表 第2回矢作ダム堰堤改良技術検討委員会における指摘事項と対応(案) (1/3)

表 第2回矢作ダム堰堤改良技術検討委員会における指摘事項と対応(案) (2/3)

参考1 矢作ダム治水容量内堆砂の実態

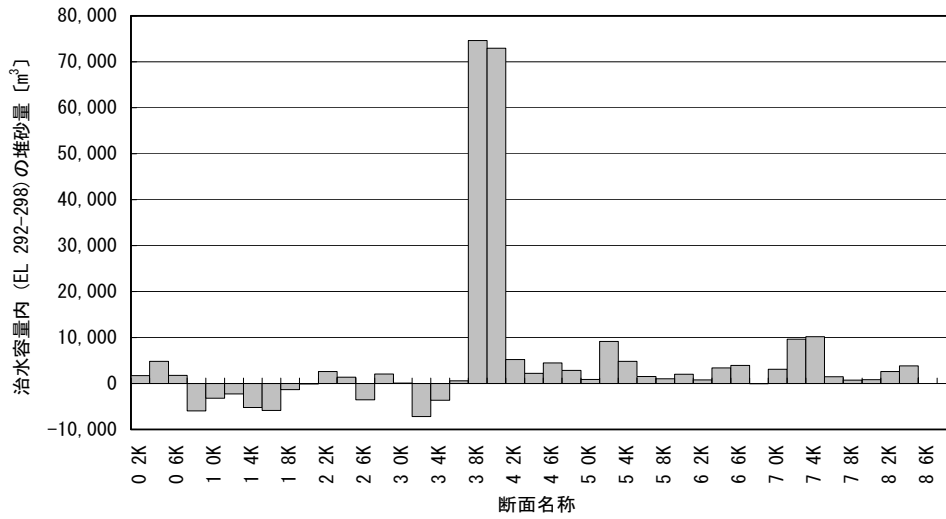
区分	項目	発言者	指摘事項	対応(案)	備考
堆砂対策	全般		治水容量内に堆砂している土砂量はどの程度か。	ダム計画時の貯水位 容量曲線とダム運用時の貯水池 容量曲線との比較を行い、運用後の堆砂実績の把握を行うとともに、今後の検討は河道内に運用後堆積した土砂量を対象とする。 ①現状の資料で堆砂量の根拠を整理する。 ②貯水池内堆砂量縦断分布図により、実態として砂利採取ヤードの土砂が治水容量内堆砂の74%を占めていることを提示。	参考1
			治水容量に堆積している土砂量は100万m ³ か30万m ³ か。		
		堆砂対策メニューに密度流排砂の適用性に△が記載されているが、現在でも微細粒径土砂は排出されていると考えられるため、見直しが必要ではないか。	微細粒径土砂は排出されていると考えられる。このため、長期対策としてのメニューとして検討していくこととする。 △は緊急対策としての適用性は低い長期対策として適用の可能性を示しているため、元資料の記載で問題ない。		
	年平均堆砂量の妥当性評価	年平均堆砂量を「堤体近傍細粒分の堆砂量」、「崩壊地面積と年平均堆砂量の関係」より検討しているが、恵南豪雨も運用期間中に発生する洪水と考えられるため、運用初期と直近の堆砂量を直線で結び算出しても良いのではないか。	下記のことから緊急対策としては300千m ³ /年として計画する。 ①S45～H16の年平均堆砂量は335千m ³ /年、S50～H16の年平均堆砂量は295千m ³ /年である。 ②ダム建設当初の堆砂が大きくなることは一般的であるため、恵南豪雨を含めて全期間通した年堆砂量としては300千m ³ /年を見込めば十分である。 ③300千m ³ /年のケースについては、角委員・藤田委員の指摘により検討済（毎年掘削量12万m ³ が17万m ³ となる）。	参考2	
対策の選定			検討結果で利水容量内堆砂量とあるが、有効容量内堆砂量としたほうが良いのではないか。	有効容量内堆砂量と表示する。	
			治水容量内堆砂量の除去量が少ないため、緊急対策として対応するのではなく、不足する容量をどのように手当するかを考えたほうが良いのではないか。	①緊急対策については、ただちに除去可能な箇所として、第2回委員会提示案で検討を進める。なお、掘削除去は、事前放流低下水位のEL.287mまで行う。 ②不足する治水容量に対する手当てについては、第1は砂利採取ヤードに対する対応となる（行政面での対応）。 ③②の対応を行った場合約14万m ³ の除去が可能であるが、治水容量に対して84万m ³ （=101万-14万-3万、5%）が不足することになる。これに対しては、別途、整備計画の中で計画論を議論することとする。	参考3

図 選択取水設備及びフェンスの運用フロー（フェンス運用②）

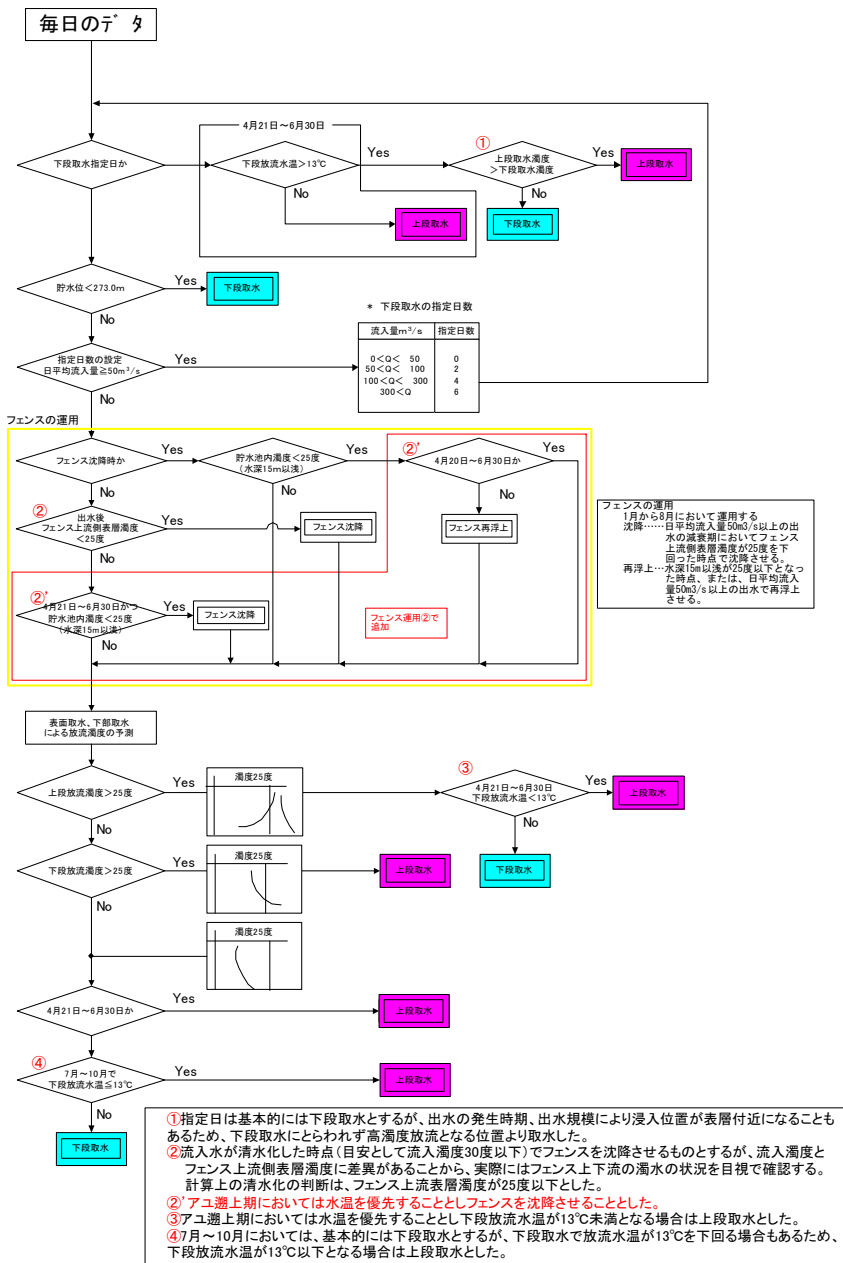
区分	項目	発言者	指摘事項	対応(案)	備考
事前放流 事前放流 設備基本 計画	水質への影響		水質予測において、選択取水設備の運用方法等の前提条件を整理すること。	矢作ダム貯水池総合管理検討委員会においてオーソライズされた選択取水設備の運用方法の考え方等について整理する。	参考4
			水質については、全体としてどうなるのかを考えるのか、事前放流時を考えるのか、どこを議論するか整理すること。	①水質については、事前放流時を検討する。 ②事前放流時の水質検討は、放流施設や取水標高による効果や影響を明確にするため、単純化した流況年を（出水がない年）想定し、これに出水を重ねたモデル洪水で予測・評価する。 ③冷水現象の評価は、アユの生育に影響が大きい6月の平常時や中小洪水において特に問題となることから、事前放流時の放流水温で評価する。	
			選択取水設備の200m ³ /sは規模が大きい。冷水対策であれば曝気で水温を改善する方法もある。	①冷水対策については、新規事前放流設備の放流口を標高の高い位置に設置すれば軽減可能と考えられる。また、新規事前放流設備の放流口の標高（例えばEL.260～270m程度の範囲か？）により、曝気循環が有効となるものと考えられる。 ②事前放流設備の基本的な考え方、条件、事前放流に伴う水質への影響を検討した上で、曝気対策やさらに検討すべき環境問題などについて、今後検討していく。	
	既存放流設備使用の可能性		現状の環境問題に対する対応としての対策メニュー（矢作ダムにおける現状の対策の意図など）を整理しておくこと。 堤体削孔案は難しいので案としては、除外しても良いのではないかと。既存選択取水設備の改良を含めて左岸迂回ルート案、右岸迂回ルート案について再整理を行うこと。	①現施設構造（アーチ構造、堤高100m級など）条件等から概略検討し、堤体削孔が困難と判断される事項を整理する。 ②現施設改良案については、判断基準（現ダム堰技術基準）を明確にし、メリット、デメリットの再整理を上で、他案との比較検討により評価する。 ③迂回ルート案（左岸および右岸案）について、さらに比較検討を行い、方向性と今後、必要となる調査や課題を整理する。 ④事前放流設備の被害軽減効果については、恵南豪雨における実績被害より効果の程度を整理する。	管理所、中電、建環で協議3/2
